PARECER 045/2023 - CEIV
COMISSÃO PERMANENTE DE ANÁLISE DE ESTUDO DE IMPACTO DE VIZINHANÇA
(CEIV)

- () Primeira Análise – Parecer nº 014/2022-CEIV – 17/03/2022
() Segunda Análise – Parecer nº 013/2023-CEIV – 28/04/2023
(X) Terceira Análise – Parecer nº 045/2023-CEIV - 13/12/2023

Processo Administrativo nº: 5.898/2022 (1Doc)

Projeto: Hotel e SPA da Barra

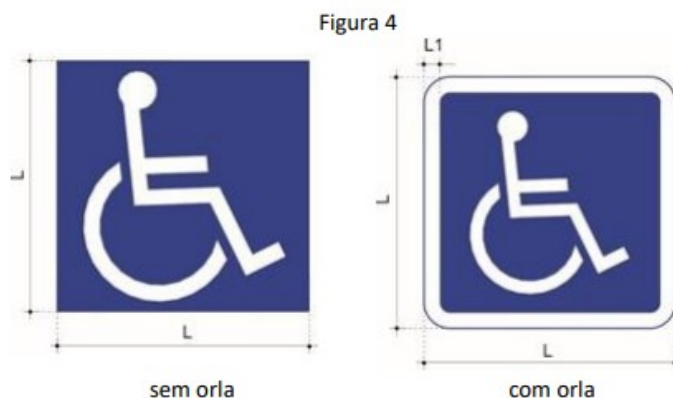
- No EIV, no segundo parágrafo do subcapítulo 3.6.1.1.1. SISTEMA DE TRANSPORTE COLETIVO, é informado que serão 39 vagas de garagem. Compatibilizar informação de acordo com o projeto arquitetônico apresentado;
- Rever as sinalizações das vagas de PNE e de idosos, conforme Resolução Contran nº 965/2022 (anexos) e imagens a seguir:

Figura 5

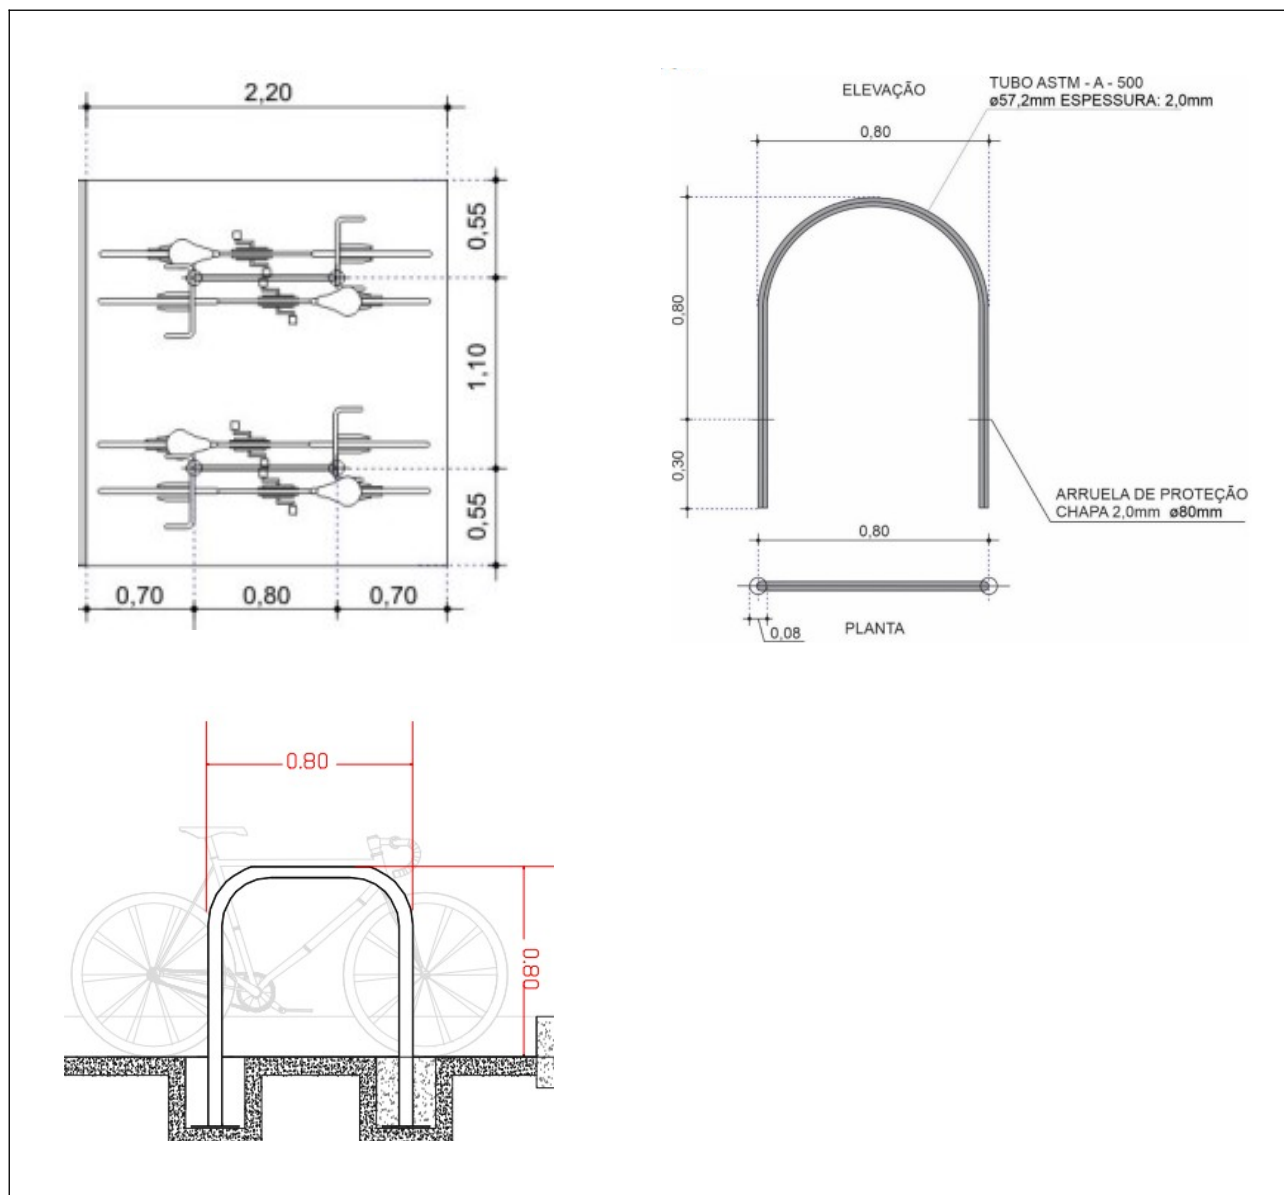
- Implantar as sinalizações/dimensões do Símbolo Internacional de Acesso – SAI e das numerações das vagas PNE, conforme Resolução Contran nº 965/2022 (anexos) e imagens a seguir:

Todas as vagas reservadas em áreas de estacionamento privado de uso coletivo devem ser numeradas. O numeral deve ter altura de 0,10m, na cor branca, inserido num retângulo azul, conforme exemplo de aplicação da Figura 5, exceto quando o pavimento for também azul, conforme Figura 6.

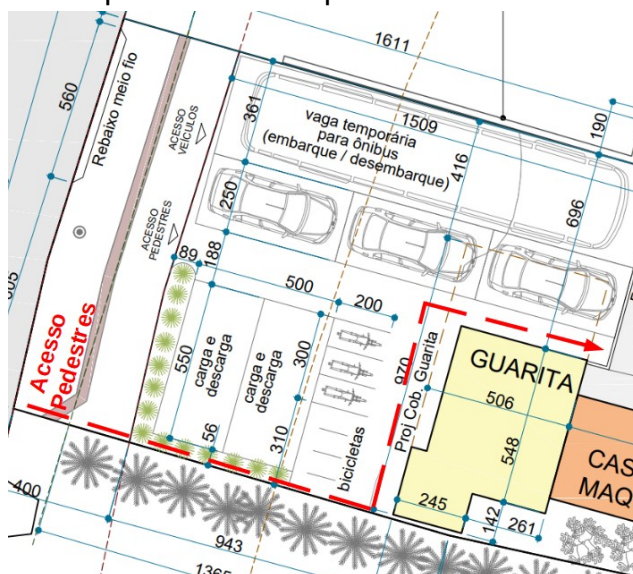
- v. Foi considerado o acréscimo de 47 ucp/h a partir da atuação do empreendimento na hora de maior fluxo (pico). Incluir mapa com a representação das direções D1, D2 e D3 e a respectiva geração de viagens em cada uma (D1: 47 ucp/h, D2: 47ucp/h e D3: 0 ucp/h). Essa informação auxilia na interpretação e compatibilização à Tabela 10 (item 2.6, página 32).
